tot (gewijzigde) vaststelling bestemmingsplan Lichthoven Raadsvoorstel fase 2

bestemmingsplan Lichthoven fase 2

Afbeelding: Onderzoekresultaten windhinder

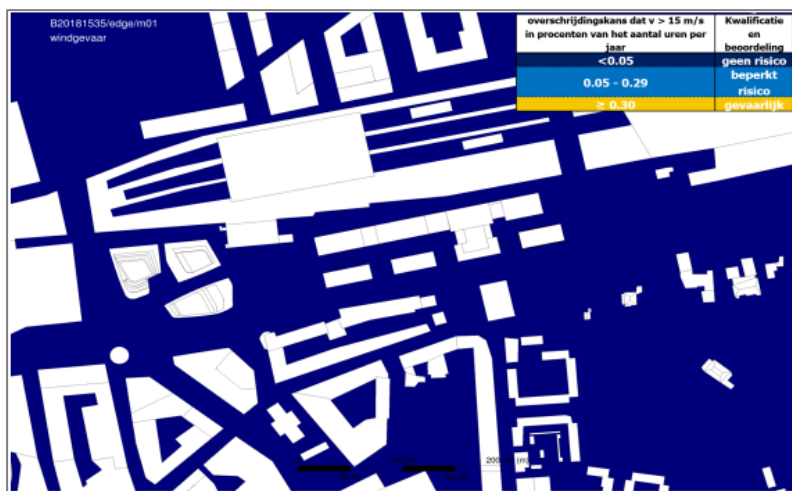
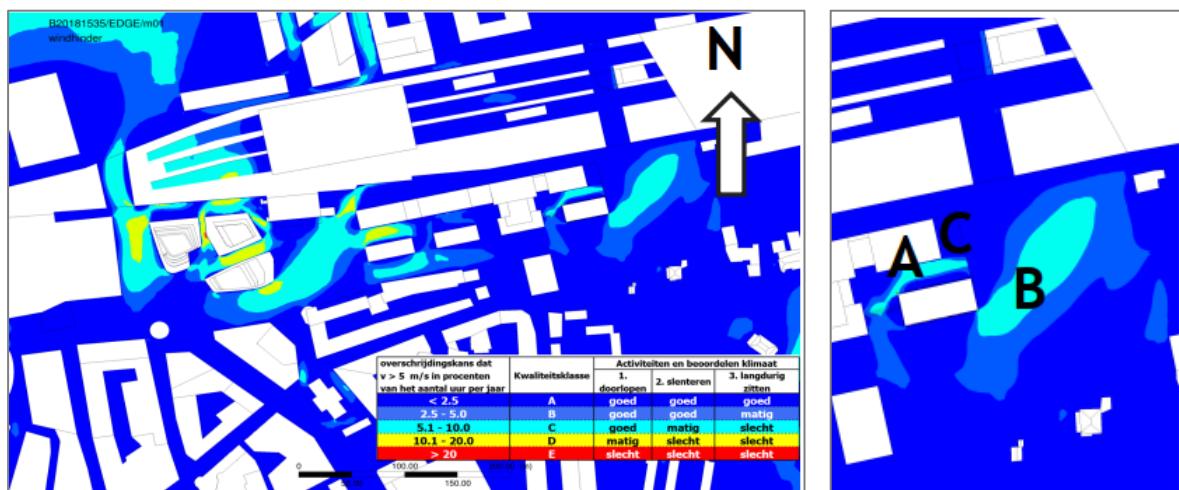
De gemeentelijke toetsing vindt plaats op maaiveldniveau, maar daar heb je als balkongebruiker bitter weinig aan. Ik zou een integrale windhinder studie willen zien, zodat onze Stationsweg en onze balkons niet een grote windtrechter worden. Van welke kwaliteitsklasse van de gemeente met betrekking tot wind wordt uitgegaan?

Voor wat betreft windhinder zijn twee gebieden direct rondom de eigen ontwikkeling van EDGE Eindhoven die scoren met een windklasse B (middelblauw op tekening) of C (turquoise op tekening), wat acceptabel is als slentergebied.

De Stationsweg ter plaatse van EDGE Eindhoven heeft een klasse A (donkerblauw), met ter hoogte van de opening tussen de eigen gebouwen aan de straatzijde een smalle strook klasse B wat nog steeds goed is. De ter hoogte van het Studenthotel geïdentificeerde klasse C betreft de windhinder die u ervaart ten gevolge van de Studenthotel; EDGE Eindhoven heeft hier naar verwachting geen negatief effect op zoals u kunt afleiden uit het grote gebied met windklasse A (donkerblauw) tussen de appartementen aan de Stationsweg en EDGE Eindhoven.

3.10.8 M.E.R. – Veiligheid

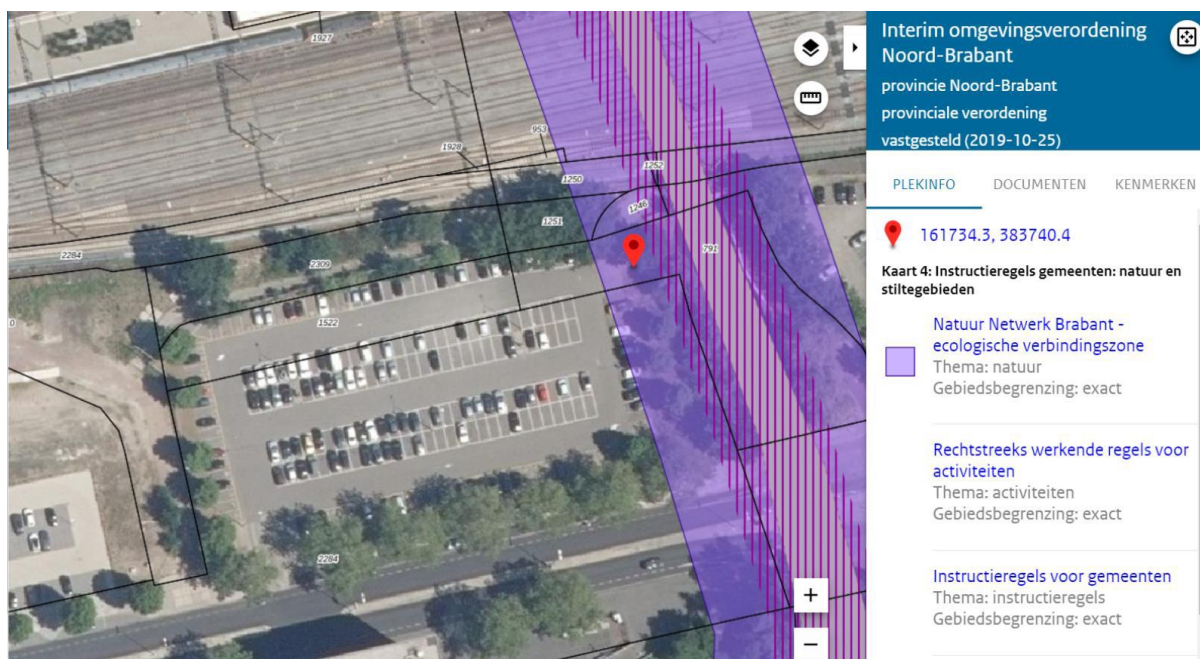
SBE vindt dit dossier onvoldoende. SBE maakt zich zorgen over dit majeure dossier, aangezien de veiligheidszone zich wel/niet, aan het plangebied bevindt. Dit onderdeel hoort zeer volledig terug te komen in een M.E.R..
